JULGAMENTO DE RECURSO SEI Nº 30297252/2026 - SAP.LCT

REFERÊNCIA: EDITAL PREGÃO ELETRÔNICO Nº 125/2026

OBJETO: AQUISIÇÃO DE APARELHO DE ULTRASSOM DIAGNÓSTICO

RECORRENTE: PHILIPS MEDICAL SYSTEMS LTDA

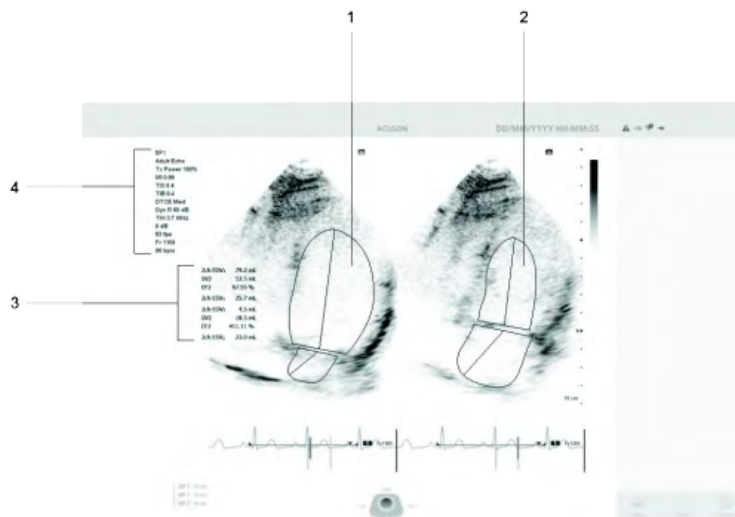
No documento Informações Complementares ANVISA (página 3), consta a descrição da opção de software eSie Left Heart, o qual realiza medições automatizadas do ventrículo esquerdo e do átrio esquerdo em fases específicas do ciclo cardíaco (diástole final e sístole final).

Dessa forma, atendemos ao requisito por meio de funcionalidade integrada ao sistema ofertado, que executa detecção automática da borda endocárdica e traçado dos contornos em imagens 2D, com análise dos quadros sistólico e diastólico finais, incluindo possibilidade de ajuste e confirmação pelo usuário, assegurando precisão, reprodutibilidade e suporte à avaliação funcional cardíaca.

Após isso, a equipe técnica entendeu como sanado tal questionamento, conforme explicitado no Ofício SEI N° 29941532/2026 - HMSJ.CAOP.APA. Entretanto houve erro de análise, visto que não foi comprovado pela proponente a ferramenta totalmente automatizada de medição longitudinal geral do Ventrículo esquerdo, direito e átrio esquerdo. A própria diligência encaminhada pela proponente demonstra a ausência de detecção do ventrículo direito, item exigido expressamente no edital.

Exemplo da tela do eSie Left Heart.

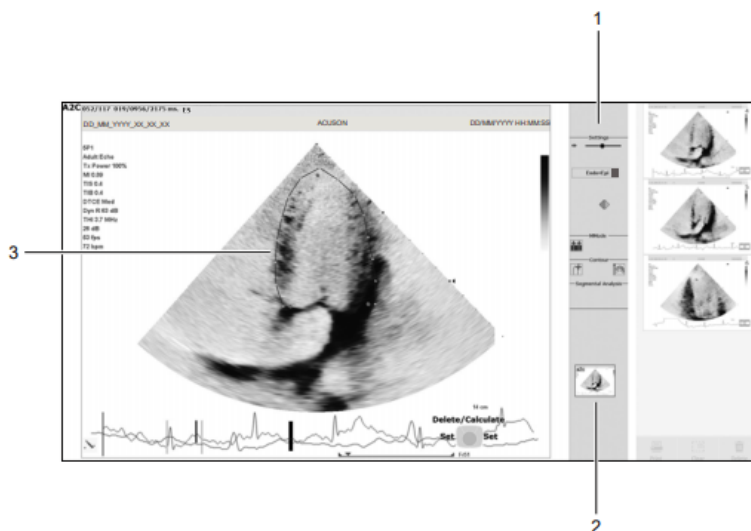
O *syngo VVI* é um software clínico para visualizar, medir, e avaliar o movimento e a mecânica do miocárdio utilizando cliques 2D adquiridos. O programa controla e avalia a velocidade do tecido e outros parâmetros de movimento e deformação em pontos selecionados no contorno personalizado (contorno) de uma estrutura.

Este programa ilustra a velocidade do tecido gerando vetores de velocidade (setas) no contorno. Esses vetores de velocidade são a fonte dos dados quantitativos derivados, como velocidade e taxa de deformação. Você pode usar este programa para analisar rotação, deslocamento e distensão radial do ventrículo esquerdo, ventrículo direito e átrio esquerdo em estudos pediátricos e adultos.

Em nenhum ponto da documentação técnica há comprovação de ferramenta para medição longitudinal geral totalmente automatizada do ventrículo esquerdo, **ventrículo direito** e átrio esquerdo para diferentes fases do ciclo cardíaco, conforme exigido em edital. Enquanto o **eSie Left Heart** oferece detecção automática de bordas para o Ventrículo Esquerdo e Átrio Esquerdo, a análise longitudinal (strain) via **syngo VVI** para o **Ventrículo Direito** (e também para as outras câmaras) exige a **intervenção inicial do usuário** para a definição do contorno, não sendo totalmente automatizada.

Sobre a ausência de ferramenta totalmente automatizada para medição longitudinal geral do VE, VD e AE, inicialmente informamos que a diligência foi realizada a fim de sanar dúvidas sobre o atendimento das exigências do edital. No momento da análise houve erro formal no entendimento de que os softwares *eSie Left Heart* e *syngo VVI* atenderiam as exigência, gerando a aprovação indevida da proposta apresentada.

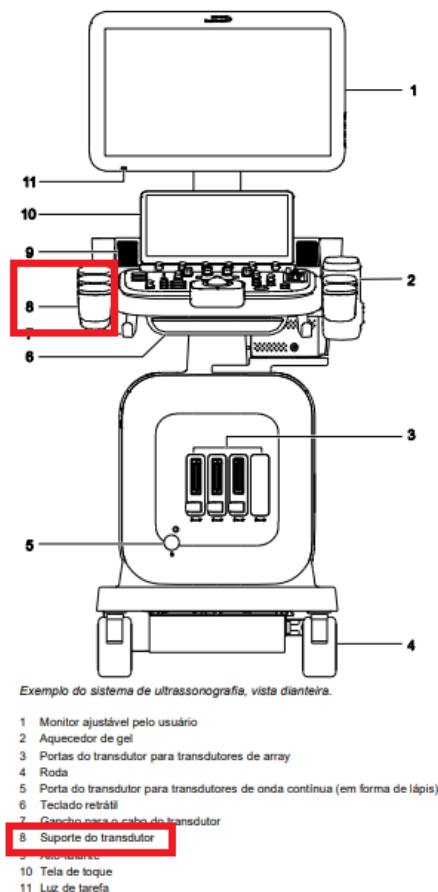
Em relação ao questionamento sobre a faixa de frequência do transdutor cardíaco adulto modelo P4-2, a recorrente alega que *"A Siemens não apresentou um transdutor com faixa equivalente ou superior. Apresentou um transdutor com faixa mais estreita, que deixa de atender simultaneamente às duas extremidades solicitadas"*. Ela complementa que *"A tolerância de 1 MHz "para mais ou para menos" não pode ser utilizada para permitir que a licitante desloque a frequência mínima para cima e a frequência máxima para baixo, reduzindo substancialmente a largura de banda útil do transdutor. Se essa interpretação fosse admitida, a exigência de transdutor multifrequencial 1–5 MHz perderia sua finalidade, pois bastaria ofertar qualquer faixa interna reduzida, desde que cada extremidade isoladamente se aproximasse do edital"*. Entretanto, em nenhum momento foi exigido em edital a **largura mínima de banda útil dos transdutores**, e sim uma **faixa mínima**.

O produto ofertado atende plenamente aos requisitos do edital, visto que encontra-se em conformidade com a **margem de variação permitida**. O edital exige um transdutor de 1–5 MHz, estabelecendo explicitamente que *"poderá haver variação de no máximo 1 MHz para mais ou para menos nos transdutores"*. Aplicando-se a regra de tolerância aos limites da faixa solicitada, tem-se: Limite Inferior (1 MHz): Com a tolerância de ± 1 MHz, a frequência mínima aceitável situa-se entre 0 MHz e 2 MHz. O transdutor ofertado possui limite inferior de 1,5 MHz, ou 1,4 MHz (conforme largura de banda técnica/bandwidth descrita no manual), estando, portanto, dentro da margem de aceitação. Já no limite superior (5 MHz): Com a tolerância de ± 1 MHz, a frequência máxima aceitável situa-se entre 4 MHz e 6 MHz. O transdutor ofertado possui limite superior de 4,0 MHz ou 4,4 MHz (bandwidth), atendendo perfeitamente ao critério estipulado.

Além disso, o modelo P4-2 é especificamente indicado para "Ecocardiografia adulto". Sua capacidade de atingir profundidades de até 30 cm demonstra que o transdutor possui excelente penetração, invalidando a tese de que a faixa de 1,5 MHz seria insuficiente para tal finalidade.

Conforme demonstrado pela análise do setor técnico, o recurso administrativo não merece prosperar no que tange a desclassificação da proposta da Recorrida pelo não cumprimento da faixa útil do transdutor cardíaco adulto (setorial) multifrequencial (1–5 MHz)
